## Netfinity 5500 に関する新規情報

この技術更新には、本 Netfinity 5500 サーバーに関する以下の新規情報が含まれています。

マイクロプロセッサ・コアの周波数選択: Netfinity 5500 ユーザーズ・ハンドブックの「プロセッサ・ボード・ジャンパー (Processor Board Jumpers)」では、以下の表項目が変更されます。

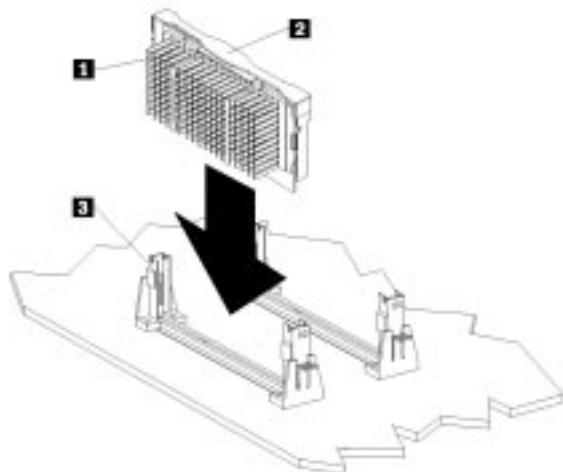
ジャンパー名	説明
<b>1</b> ~ <b>4</b> マイクロプロセッサ・コアの周波数選択 (J27 ~ J30)	<p>コア / バスの比率が 3.5 (350/100 MHz) の場合、ジャンパーは J27 および J30 のピン 1 および 2 に取り付けられています。J28 および J29については、それらのピン 2 および3 にジャンパーが取り付けられているか、あるいはジャンパーはまったく取り付けられていません。</p> <p>コア / バスの比率が 4 (400/100 MHz) の場合、ジャンパーは J28、J29、および J30 のピン 1 および 2 に取り付けられています。J27 については、そのピン 2 および 3 にジャンパーが取り付けられているか、あるいはジャンパーはまったく取り付けられていません。</p> <p>コア / バスの比率が 4.5 (450/100 MHz) の場合、ジャンパーは J28 と J30 のピン 1 および 2 に取り付けられています。J27 および J29 については、それらのピン 2 および 3 にジャンパーが取り付けられているか、あるいはジャンパーはまったく取り付けられていません。</p> <p>コア / バスの比率が 5 (500/100 MHz) の場合、どのようなジャンパー設定も無視されます。コアの周波数は自動的に設定されます。</p>
